„**PROTOKOLL 14** (vom 29. Mai 2019)
von der

**Entnahme von Rheinwasser für den Braunkohletagebau
Garzweiler II zwischen Rhein-km 712,2 und Rhein-km 712,8**

**Protokoll 14:
Kommentare und
Bemerkungen vom**

Stand 05.06.2021

Abbildung: Wasserstandsabhängige Entnahme

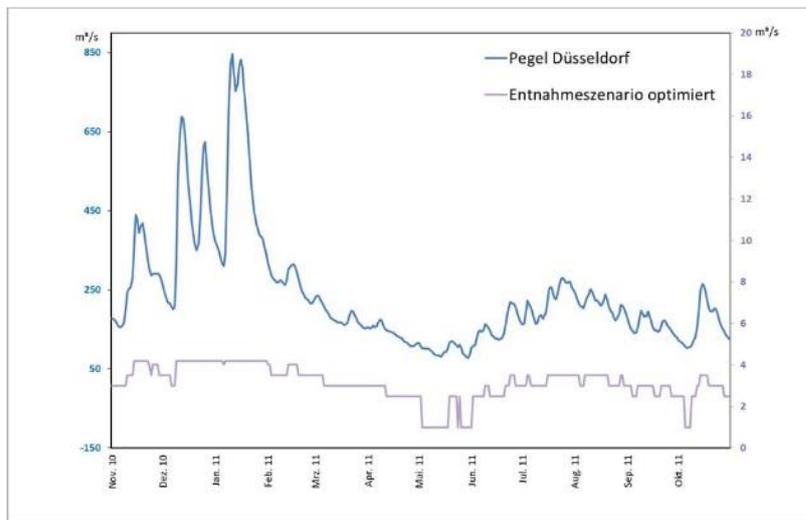
Hier eine derartige Begrenzung der Wasserentnahme für ein umweltrelevantes Erfordernisses auf 1 (ein) Zentimeter ist strategisch gesehen nicht nachvollziehbar.

Es ist bemerkenswert, dass beim angeführten Abflusszenarien NQ bis MHQ, eine Wasserspiegel-Änderung von insgesamt sechs Meter hingenommen wird.

Für ein Projekt mit umweltpolitischer und wasserwirtschaftlicher Relevanz eine Wasserspiegelveränderung über 1 (ein) Zentimeter nicht zugelassen werden soll.

Lageplan der Entnahmestelle bei Dormagen

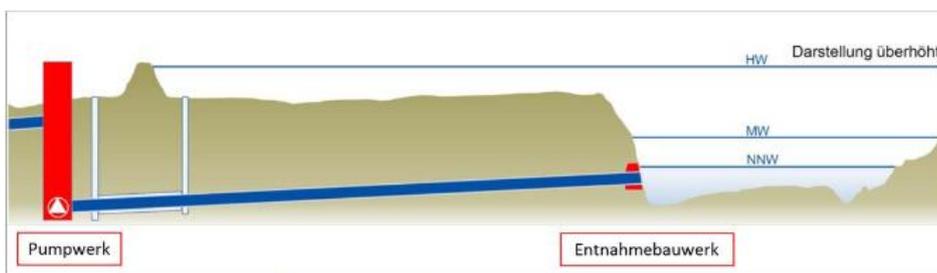
Statt einer 2-Rohr-Trasse sind bis zu 8 Rohre (bei gleichbleibender spez. Förderleistung) erforderlich.

Damit ist gesagt, dass eine PLAN-Änderung seitens der ZKR und Landesregierung strategisch und zeitnah dringlich ist.

ist eine Alternativenprüfung bezüglich einer rationelleren Rheinüberleitungsstrategie unerlässlich.
